**AVIS RELATIF À LA PROTECTION
CONTRE LES EVENTUELS EFFETS NOCIFS ET NUISANCES
PROVOQUÉS PAR LES RAYONNEMENTS NON IONISANTS
GÉNÉRÉS PAR DES ANTENNES ÉMETTRICES STATIONNAIRES**

Commune : BOUILLON - Exploitant : CITYMESH

Référence exploitant : LX06501_A

Rapport n° 1262 / 2025

Figure 1 : Vue en plan des lieux de séjour et des points de contrôle

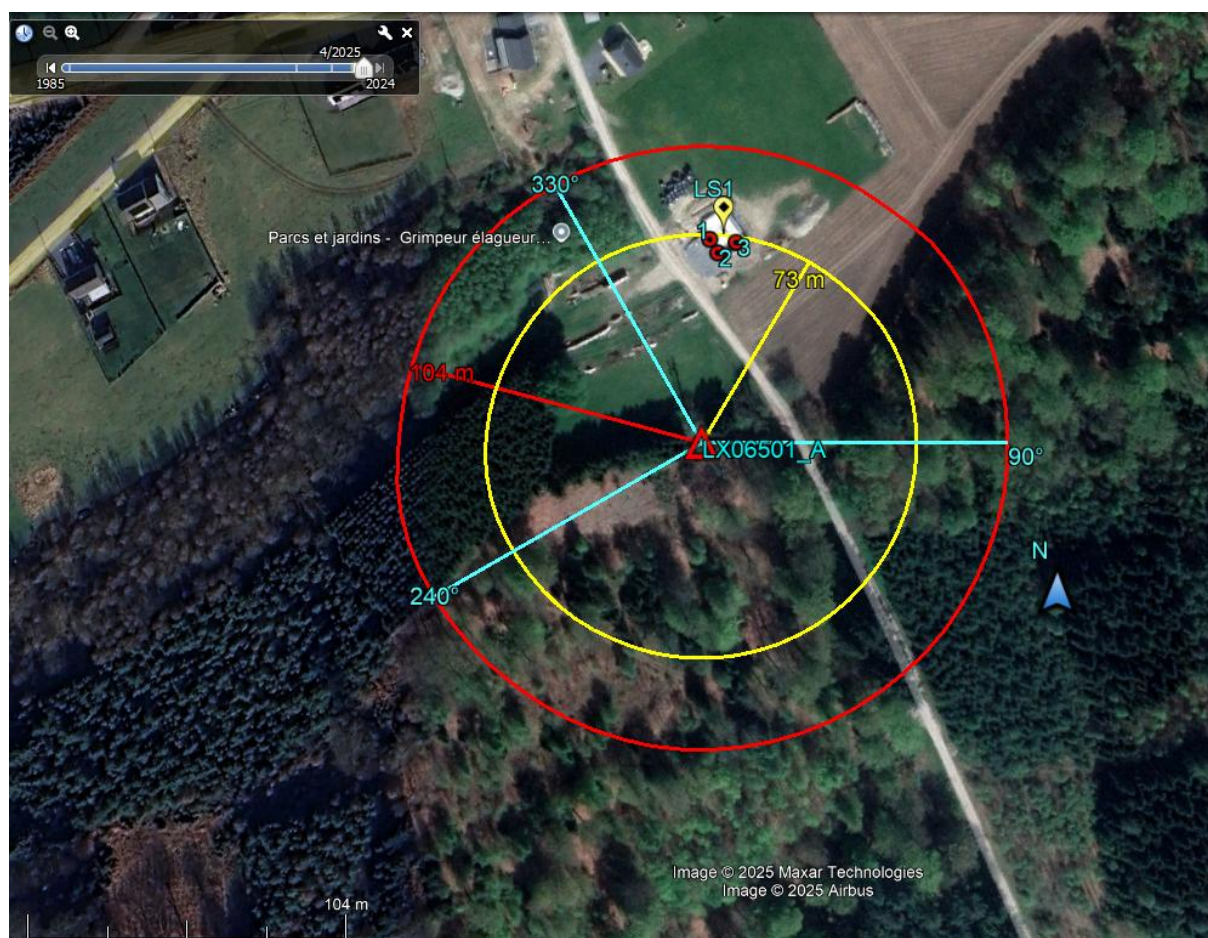
N° point de contrôle	LS	Atténuation (dB)	Indice d'exposition relatif à la limite par installation IE_i
1	LS1	3,0	0,007
2	LS1	3,0	0,006
3	LS1	3,0	0,005

En ce qui concerne les antennes de l'installation mentionnées dans le tableau 1, la distance maximale à laquelle la limite pourrait être atteinte, à l'extérieur, est égale à 93,5 m. S'il n'y a pas de LS à une distance inférieure, les antennes respectent forcément la limite d'immission.

Dans le cas des LS situés à l'intérieur des bâtiments, une atténuation d'obstacle est prise en compte et il en résulte que la distance maximale à laquelle la limite pourrait être atteinte se réduit à 66,7 m.

Les résultats de l'évaluation décrite au paragraphe 4 indiquent que les antennes émettrices stationnaires de l'installation faisant l'objet du présent avis ne produisent pas, dans un lieu de séjour, un rayonnement électromagnétique maximum supérieur aux limites fixées à l'article 4 du décret.

Figure 2 : Vue en plan des installations d'antennes dans un rayon de 300 mètres autour de l'installation faisant l'objet de la demande d'avis

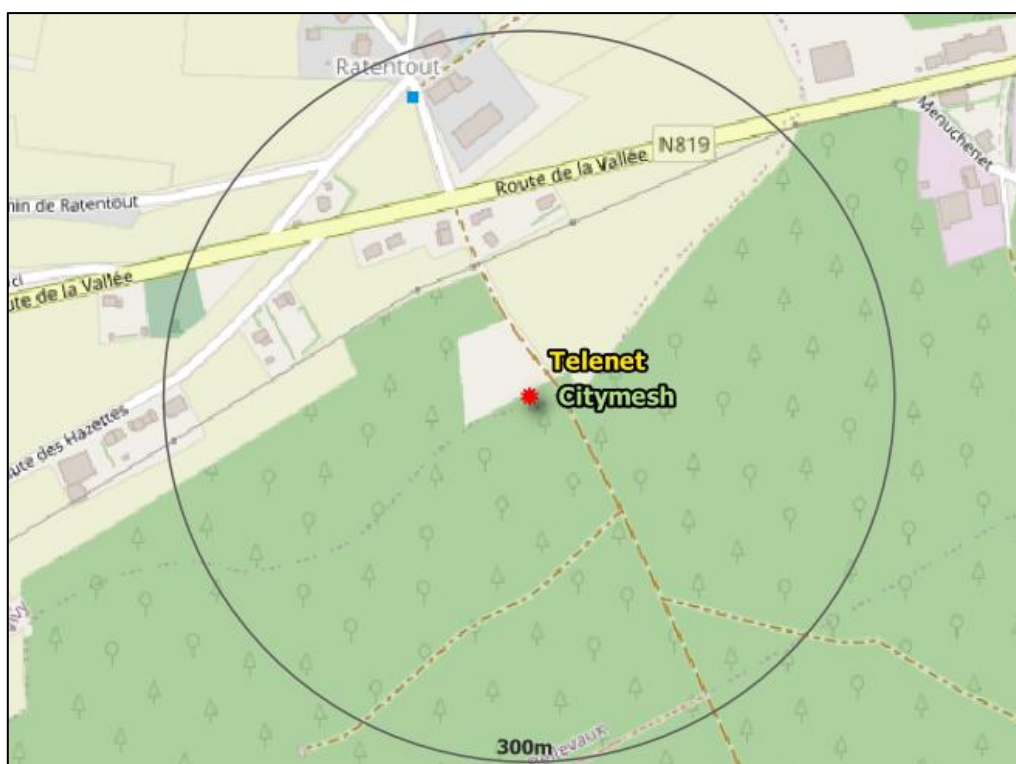
Compte tenu des considérations ci-dessus, il apparaît que l'intensité du rayonnement électromagnétique généré, dans les lieux de séjour situés dans un rayon de 300 mètres autour de l'installation référencée dans le paragraphe 2, par l'ensemble des antennes émettrices stationnaires de l'ensemble des exploitants du même site d'antennes émettrices stationnaires respecte la limite fixée à l'article 4, § 2 du décret.
